Sag: Klosterplads og Frederiksgade

NOTAT 003

TRAFIK OG PARKERING KLOSTERPLADS

Tegn.tekst: **Alternativ B**

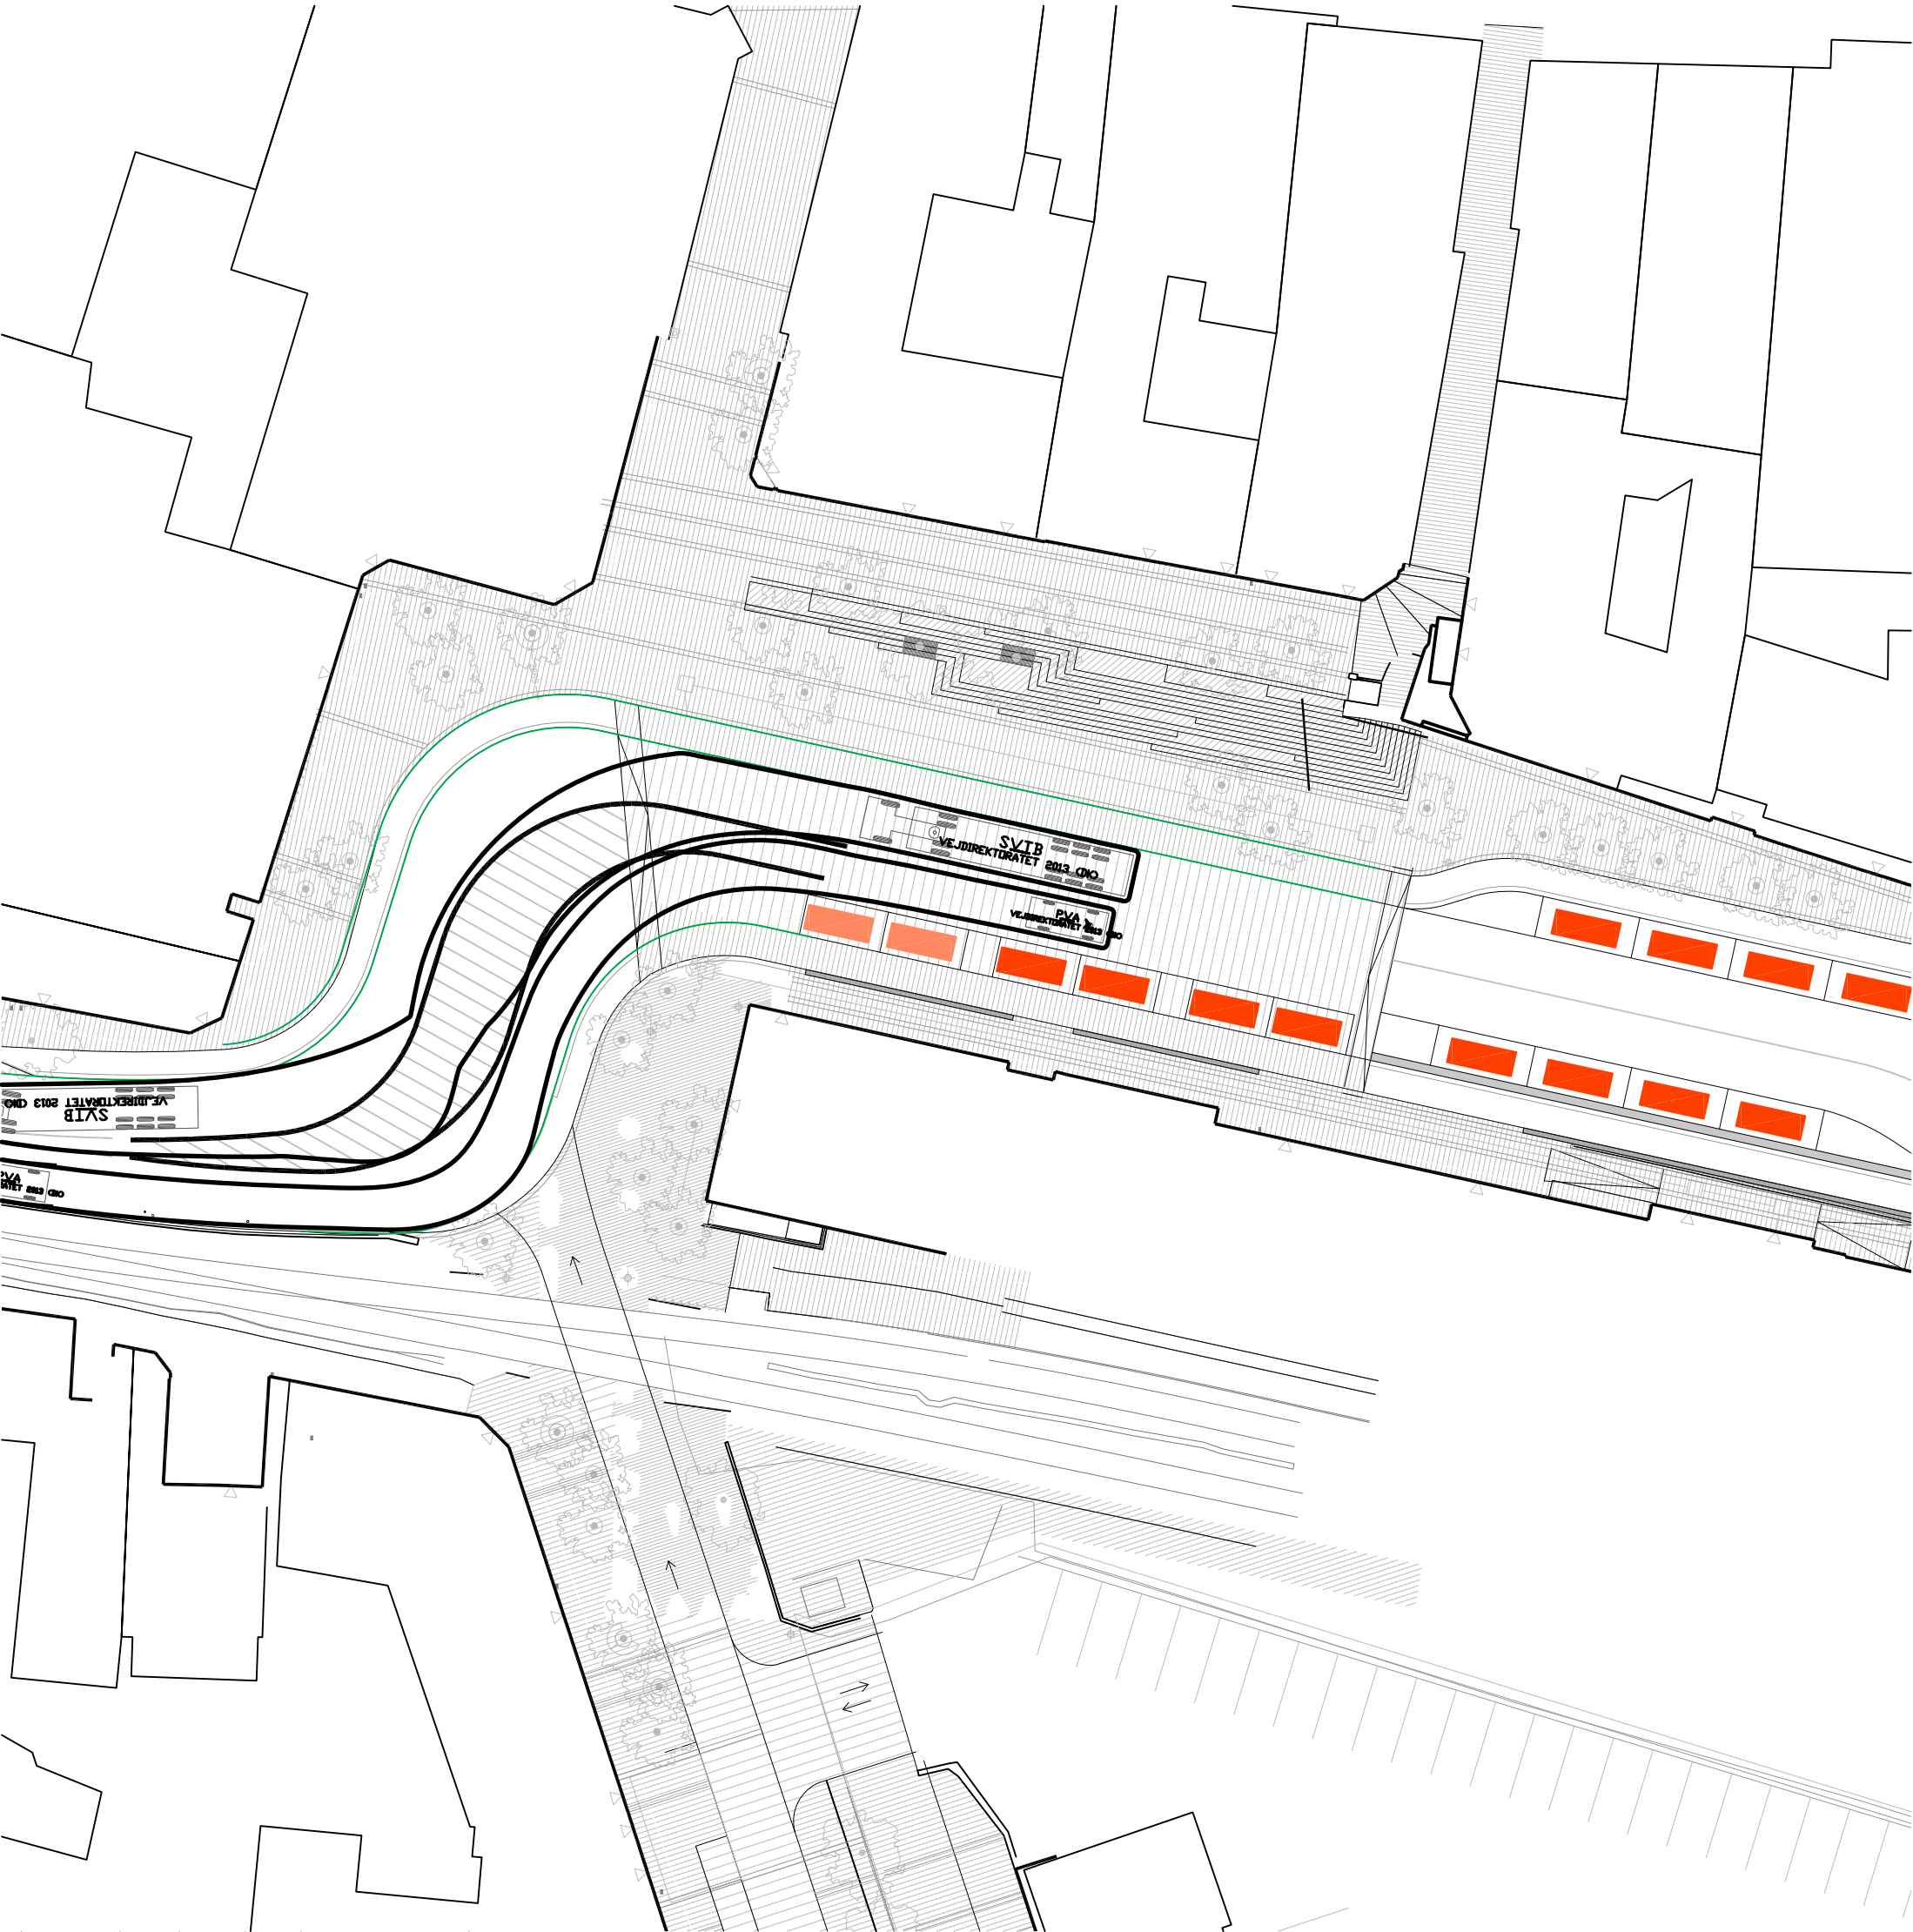
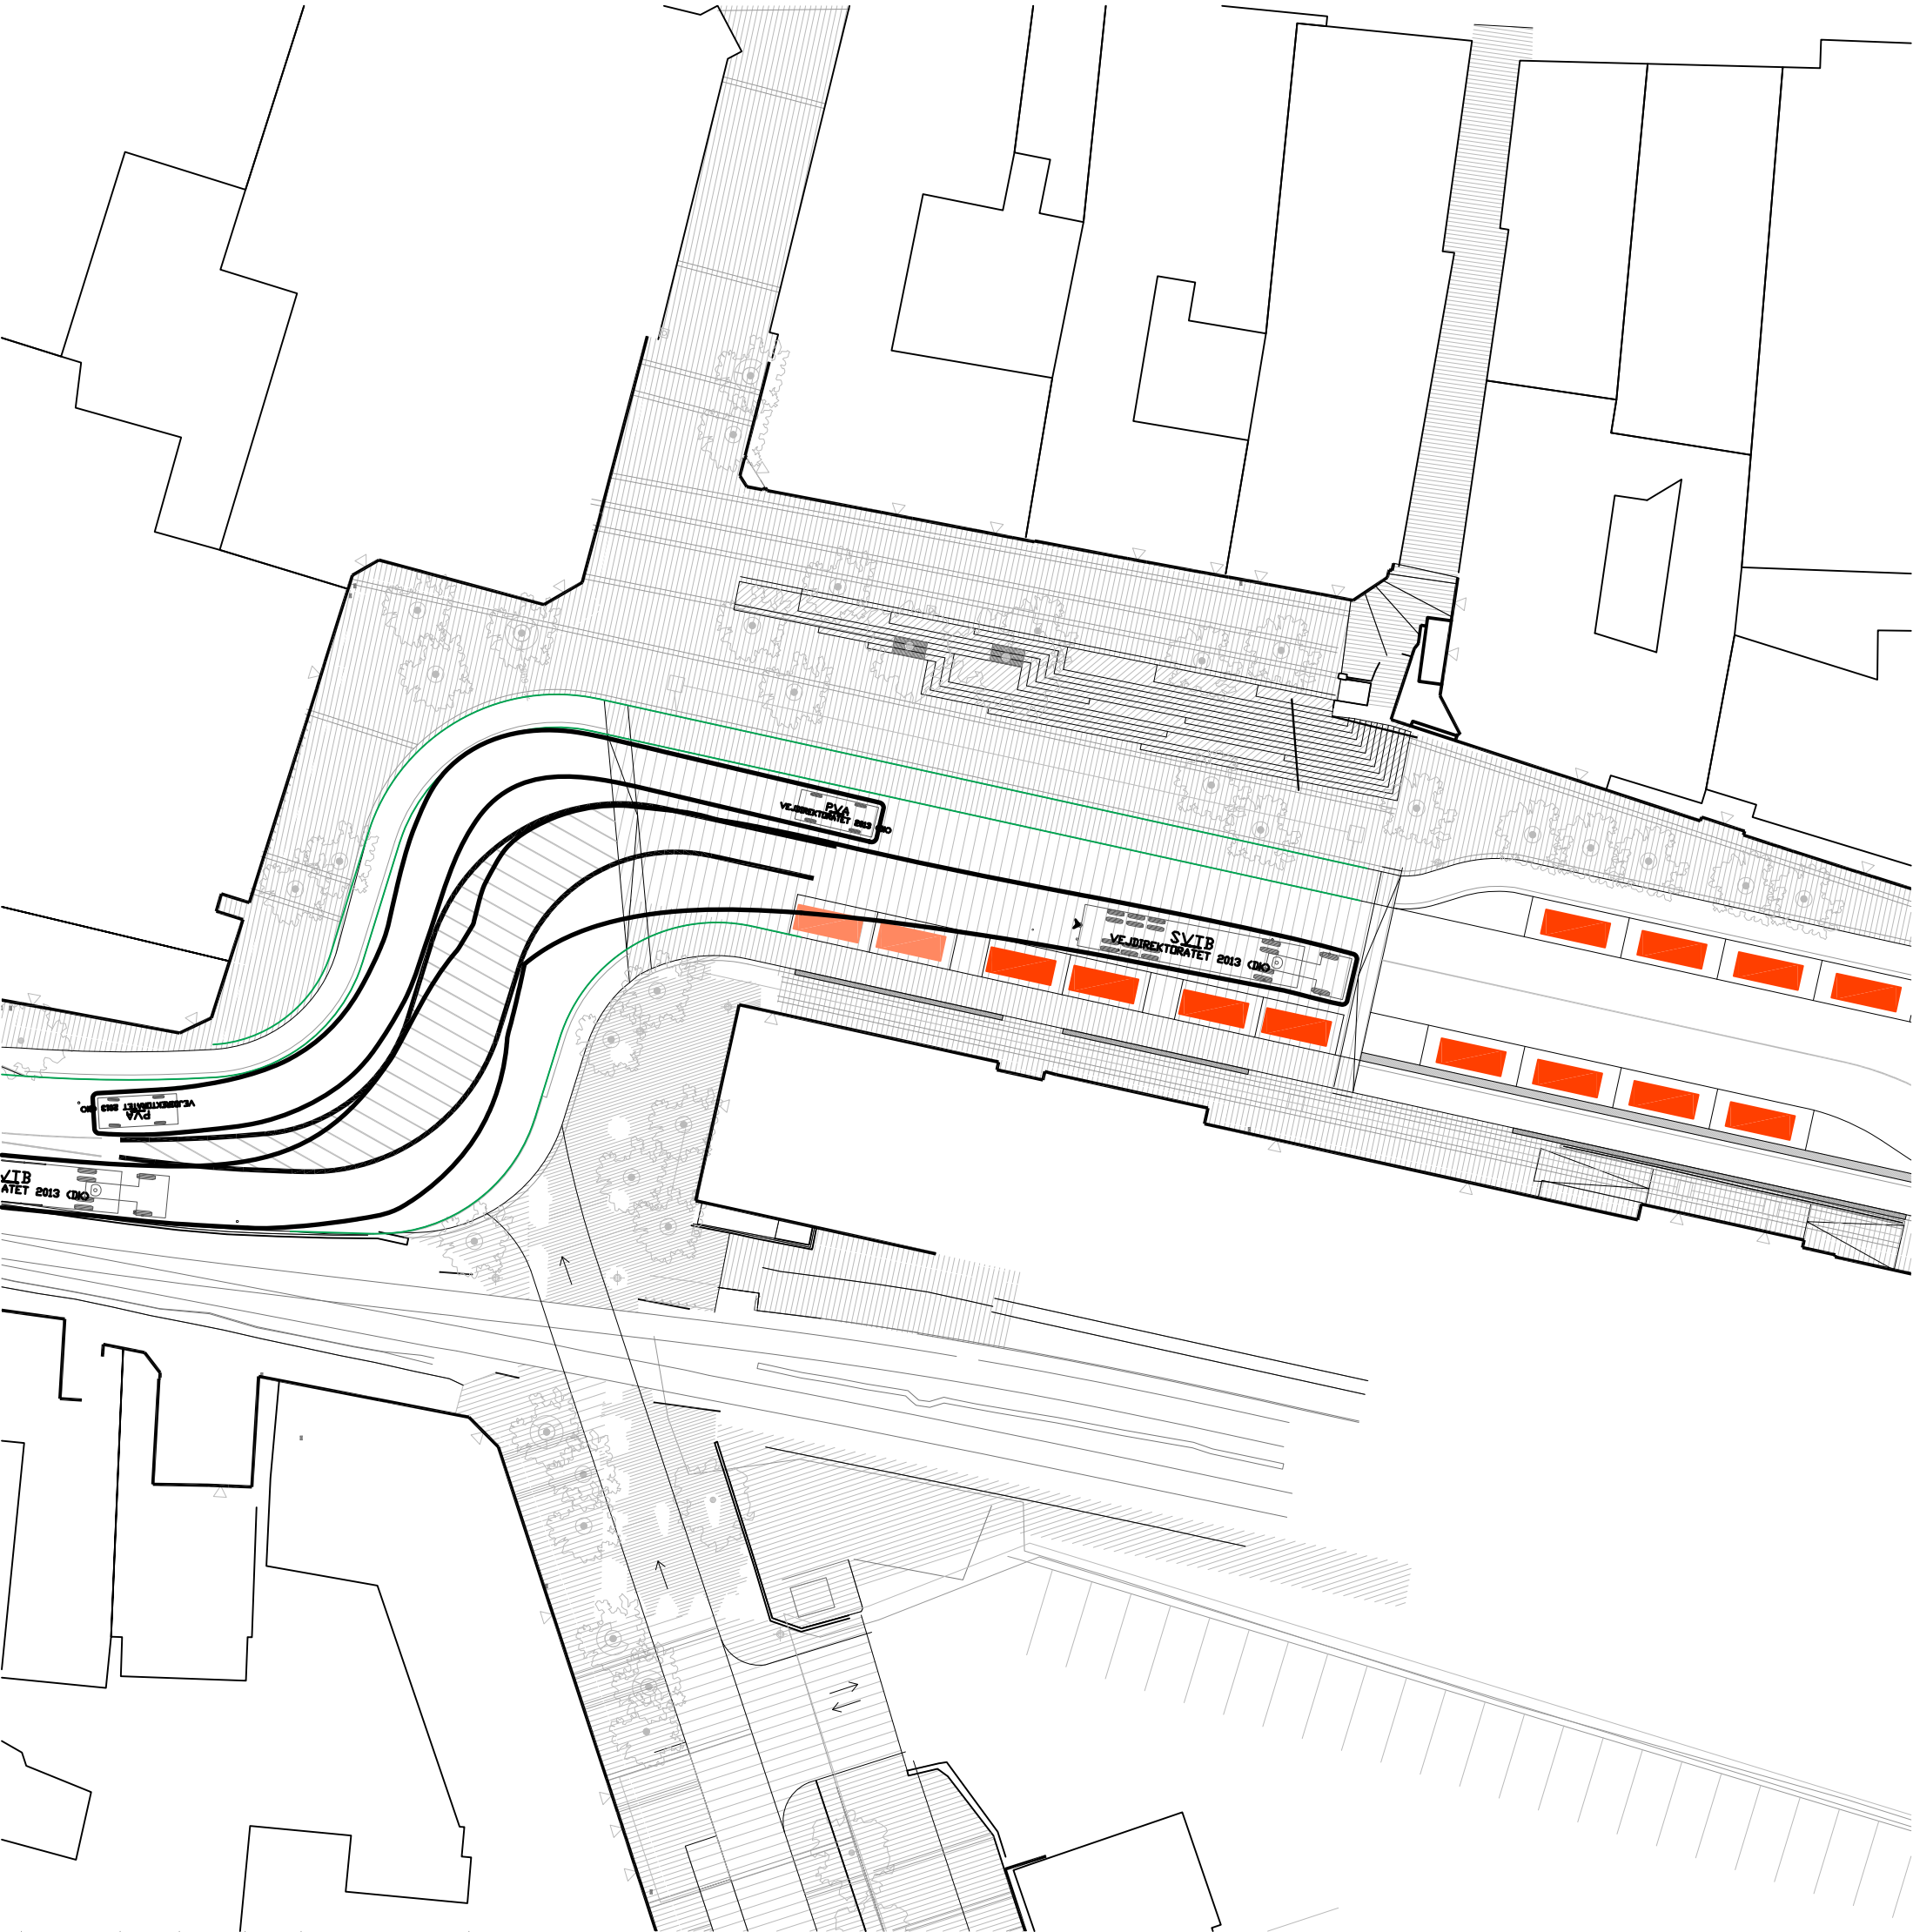
Ændringer ift. dispositionsforslag:

- Fodgængerfelter udgår

Antallet af parkeringspladser (alternativt afsætningspladser/taxaholdepladser) kan øges fra 7 til 8.

- Man fjerner de to fodgængerfelter på den hævede flade. Fodgængerfelterne skal styre hvor fodgængerne krydser vejen. Det flow man i fremtiden vil få på tværs af vejen, vil helt naturligt ligge hvor de to fodgængerfelter er tegnet, hvilket berettiger deres eksistens. Hvis der ikke etableres fodgængerfelter vil vejen i praksis være umulig at krydse, hvis man er blind eller svagtseende, da man i så fald skal vige for den kørende trafik. Dette mener vi ikke er foreneligt med et projekt der skal binde byen sammen, ligesom det strider imod vejreglernes anbefalinger. Vi kan derfor **ikke** anbefale denne løsning.
